### 6.46 B Serie A

### Technische Mitteilung

### Optimierung Fangergebnis Modelle 46 und 51 (> Bauj. 93)

## Umbausatz für Rasenmäher 6.46 mit zentraler Höhenverstellung

### Modelle 46

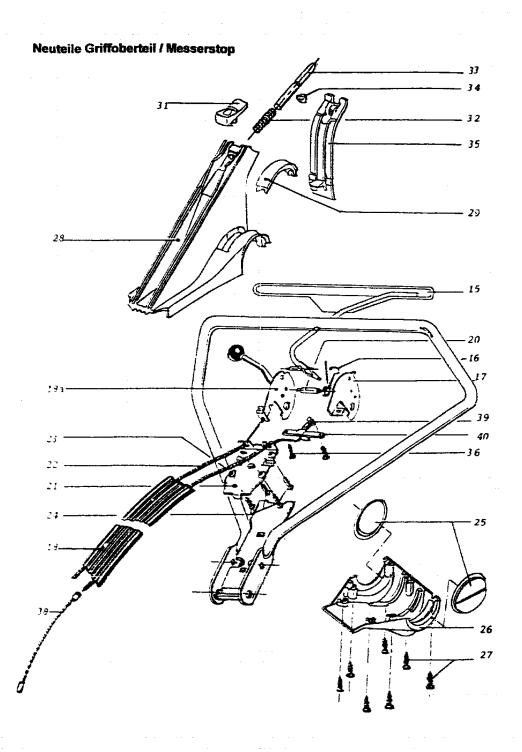
Das Fangergebnis kann - bei insbesonders tiefer Schnitteinstellung - durch den Einsatz von zwei Anbauteilen verbessert werden:

- Anbringen einer Führung im Chassis (2 Löcher bohren)
- Austausch des Verstärkungsbleches am Fangkorb

Nähere Informationen entnehmen Sie der nachfolgenden Darstellung. Für den Austausch werden diese Teile benötigt:

ArtNr. 4693 303	Führung	1 Stück		
ArtNr. 0012 882	Schraube	2 Stück	<b>→</b>	4693 060 Umbausatz kpl.
ArtNr. 4693 304	Verstärkung	1 Stück

#### Situation

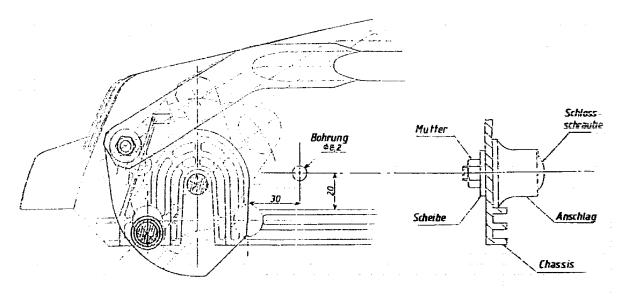
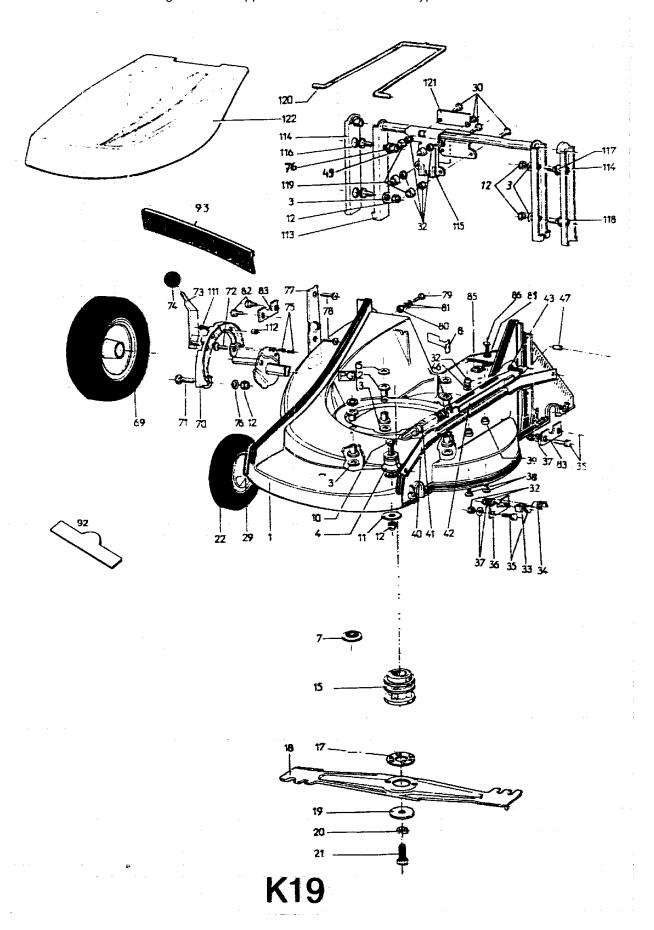
Uns wurden Einzelfälle bekannt, daß die Verbindungsstange der Höhenverstellung beim Anstoßen der Vorderräder auf feste Hindemisse (Bäume, Mauern usw.) nach unten umklappen kann. Diese Funktionsbeeinträchtigung ist nur in der niedrigsten Schnitthöheneinstellung aufgetreten!

Durch die Montage des Anschlages wird der Weg der Verbindungsstange nach unten begrenzt!

Bestell-Nummer: 6910 030 Anschlag mit Befestigungsteilen
